**Einleitung des Sanierungsverfahrens mit dem Beginn der vorbereitenden
Untersuchungen gem. § 141 BauGB für das Sanierungsgebiet Hennef**

(Sieg) – Stadt Blankenberg

hier: Beteiligung gemäß § 139 i.V.m. § 4 (2) BauGB

**Einleitung des Sanierungsverfahrens mit dem Beginn der vorbereitenden
Untersuchungen gem. § 141 BauGB für das Sanierungsgebiet Hennef (Sieg)
- Stadt Blankenberg
Beteiligung TÖB**

Lageplan
Altlasten- und Hinweisflächen

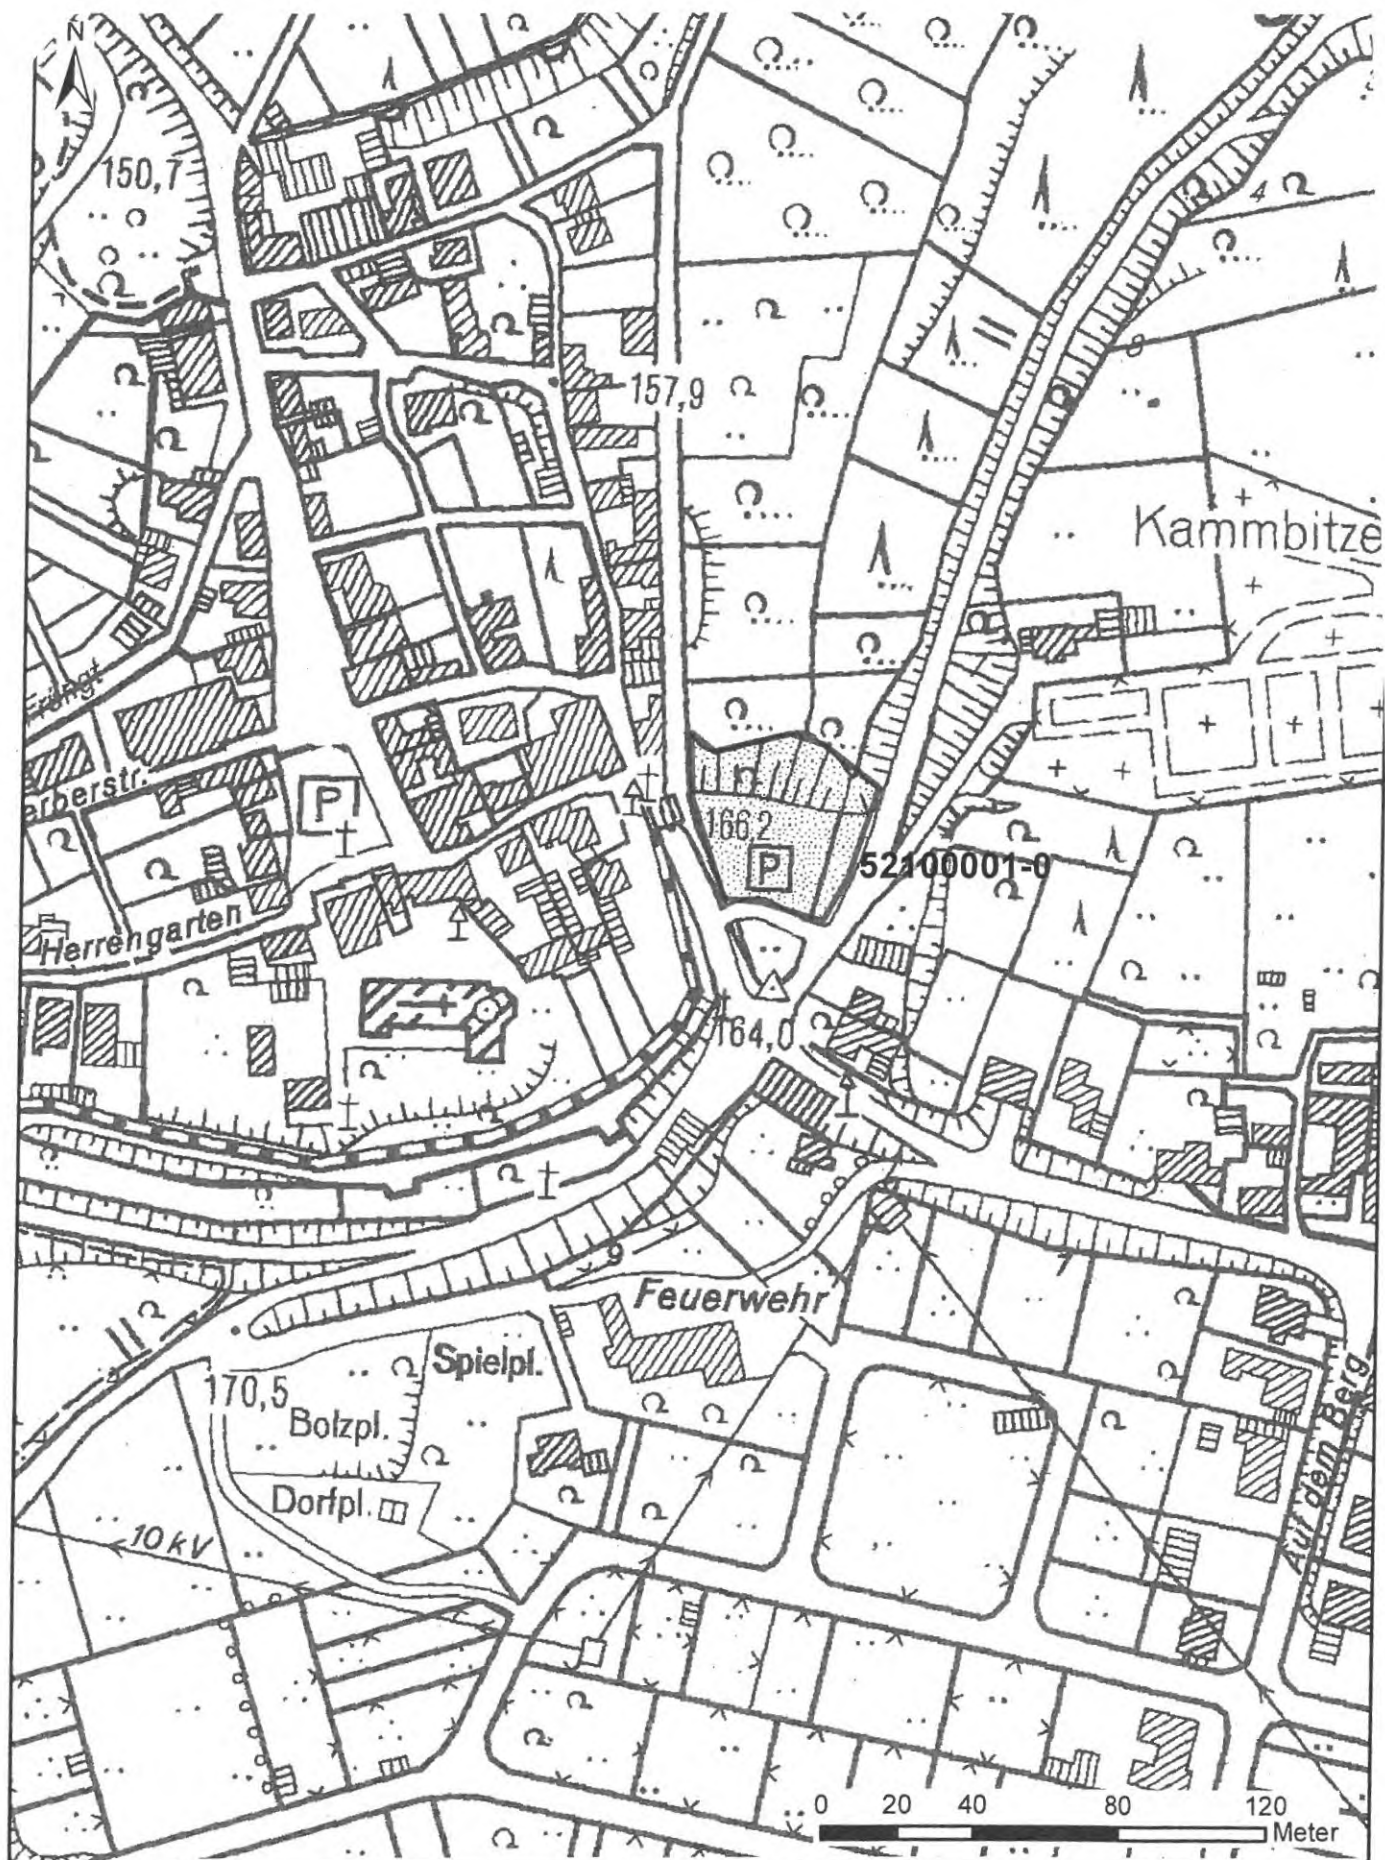
Die im südöstlichen Sanierungsgebiet ausgewiesene Parkplatzfläche ist im Altlasten- u. Hinweisflächenkataster des Rhein-Sieg-Kreises nachrichtlich als Altablagerung mit der Nr. 5210/0001-0 (siehe Lageplan) registriert.

Die Auswertung historischer Karten hat gezeigt, dass es sich bei der Altablagerung um eine künstliche Anschüttung handelt. Angaben über Art und Umfang der Aufschüttung oder umweltgeologische Informationen liegen dem Rhein-Sieg-Kreis nicht vor, so dass der Bodenbelastungsverdacht nicht abschließend bewertet werden kann.
